São Paulo, 12 de junho de 2018

A **EON Consultoria e Planejamento S/C Ltda** vem através desta responder às demandas da SEMA apresentadas em Parecer Técnico, datado de 25 de abril de 2018.

Em entendimento com a Sinop Energia, acordou-se ser este ofício uma resposta objetiva ao Parecer supra citado o qual irá compor o Relatório de Readequação das Ações de Desmatamento e Limpeza do Reservatório, a partir da Nova Cartografia da Cobertura Vegetal - Dados de Nove Campanhas de Qualidade da Água, protocolado junto à SEMA, em 23/02/2018, por meio da correspondência CE-CES-0202/2018-MA (sob protocolo nº 85676/2018).

Nos Gráficos 02-1 a 02-3 são apresentados a evolução temporal do OD - oxigênio dissolvido e nos Gráficos 02-4 a 02-6 a evolução temporal da Demanda Bioquímica do Oxigênio (DBO) para cada segmento.

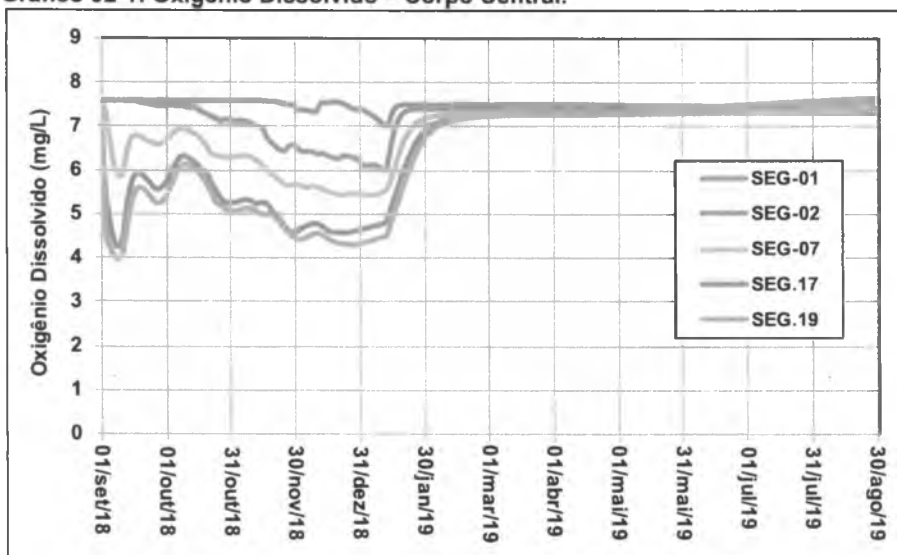
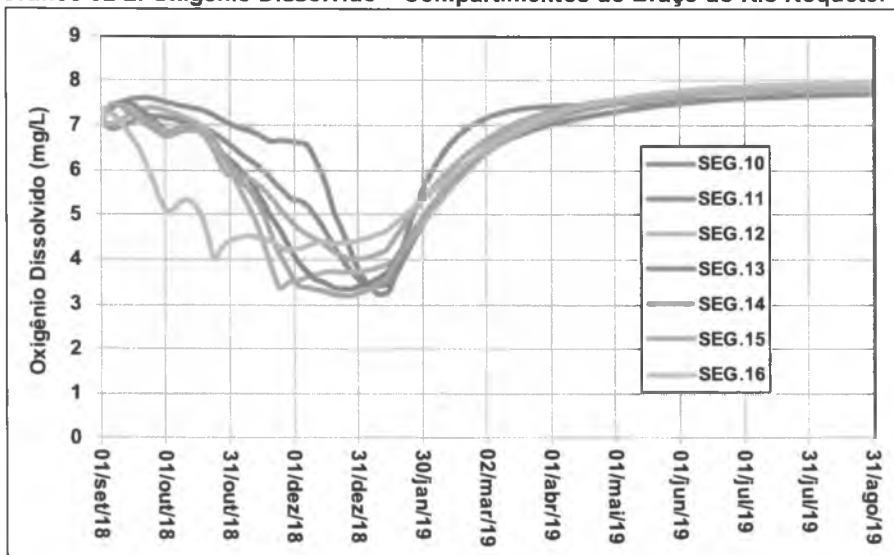
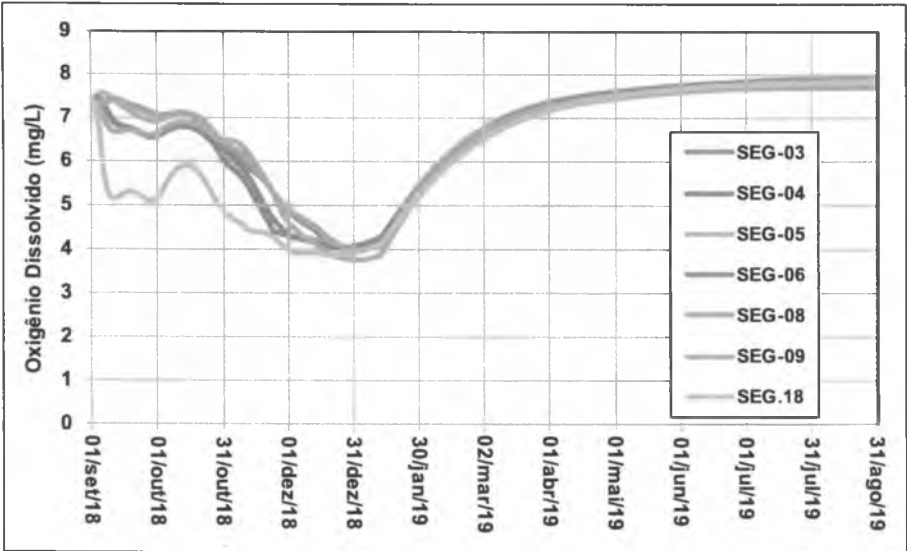
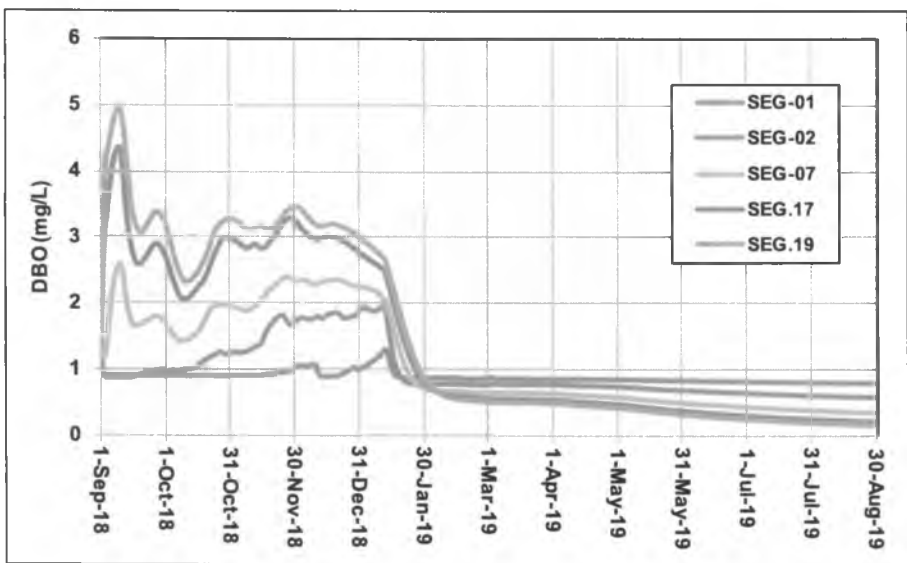
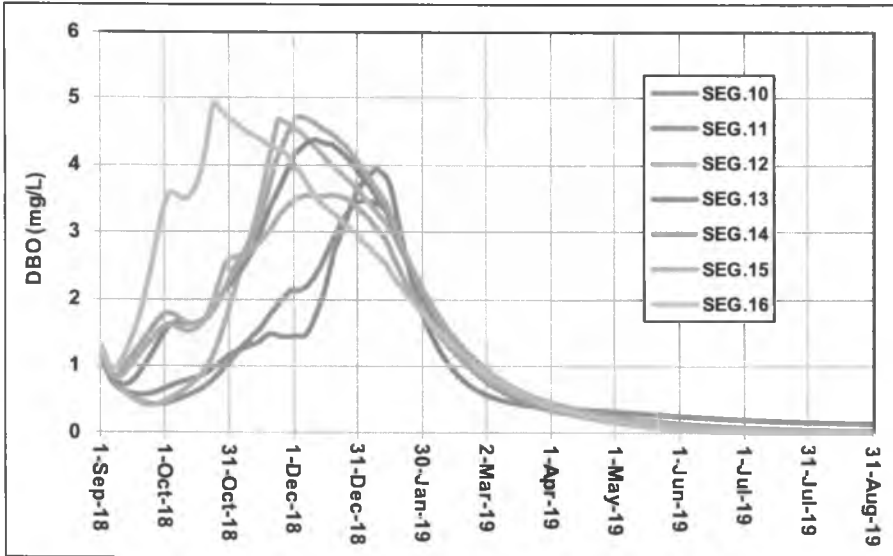
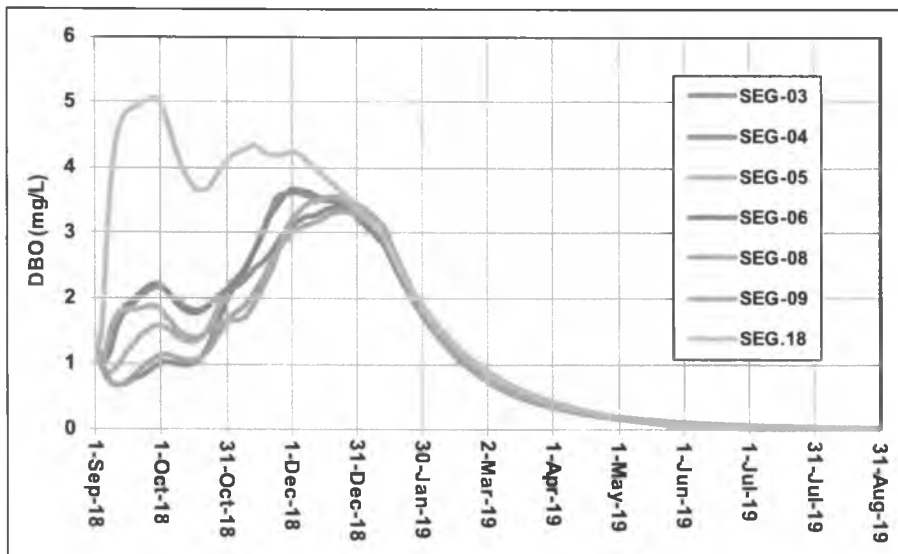
**DEMANDA 02) “APRESENTAÇÃO DA MODELAGEM DOS PARÂMETROS DBO, AMÔNIA E FÔSFORO, ASSIM COMO APRESENTADO NO ESTUDO ORIGINAL”**

Atendendo aos desmatamentos e procedimentos previstos no Cenário 03, é possível verificar que as áreas referentes ao braço do rio Roquete deverão apresentar concentrações de oxigênio dissolvido similares as dos demais braços do reservatório (i.e., Segmentos 3, 4, 5, 6, 8, 9 e 18). Nesses casos, as concentrações mínimas variaram entre 3 e 4 mg/L. Os procedimentos empregados para a elaboração do Cenário 03 atenuam vários impactos devidos a ocorrência e manutenção da anaerobiose em vários trechos do reservatório (e.g., produção de CH<sub>4</sub>, alteração do pH, fuga ou morte de peixes, eutrofização devido à autofertilização, etc).

As concentrações da DBO situaram-se dentro do que preconiza a resolução CONAMA nº 357 que estabelece uma concentração máxima de 5 mg/L. Concentrações próximas deste limite normalizado são observados nos compartimentos localizados mais a jusante do reservatório da UHE Sinop, respectivamente nos segmentos 16, 18 e 19, que é afetada também pela afluência das cargas de DBO provenientes dos segmentos mais a montante do reservatório.

**Figura 03-14: Oxigênio Dissolvido – Compartimentos do Corpo Central do Reservatório. Data: 14 de Janeiro de 2019.**

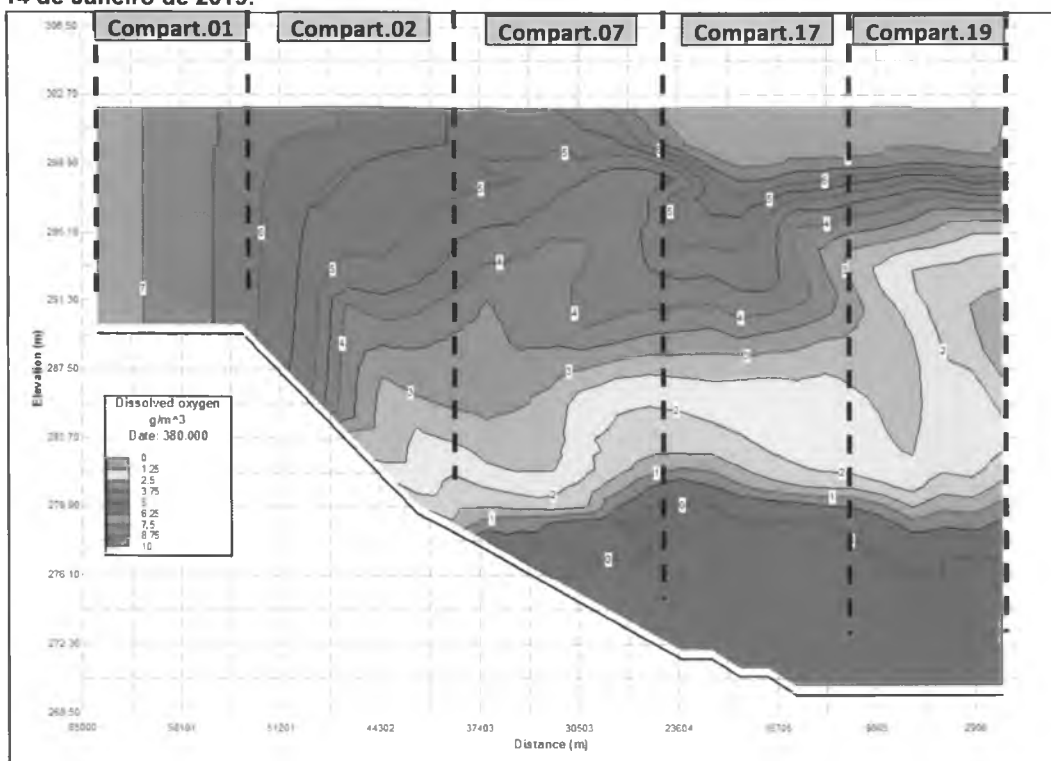
**DEMANDA 03) "INCLUIR A MODELAGEM DO CONSTITUINTE OD NO PERFIL VERTICAL EM PONTOS DA ZONA LACUSTRE (NÃO É NECESSÁRIO MODELAR EM TODA ÁREA DO FUTURO RESERVATÓRIO)"**

No compartimento 01 mais a montante, as concentrações do oxigênio dissolvido são pouco alteradas em relação às condições naturais com índices médios próximos a 7 mg/L. A medida que se dirige para jusante, verifica-se uma tendência de redução das concentrações médias do oxigênio dissolvido, onde, de forma estratificada, são observadas quedas mais acentuadas nas partições mais profundas do reservatório. Com o aumento da profundidade do reservatório, são mantidas concentrações de oxigênio dissolvido entre 6,0 mg/L e 6,5 mg/L na superfície aerada e 0,0 mg/L nas partições mais profundas do reservatório.

Nos compartimentos 17 e 19, as variações das concentrações do oxigênio dissolvido percebidas são semelhantes e situam-se entre 6,5 mg/L na superfície do reservatório e 0,0 mg/L nas partições mais profundas, estimando-se que esta condição ficará restrita a uma profundidade abaixo da cota 279 m.
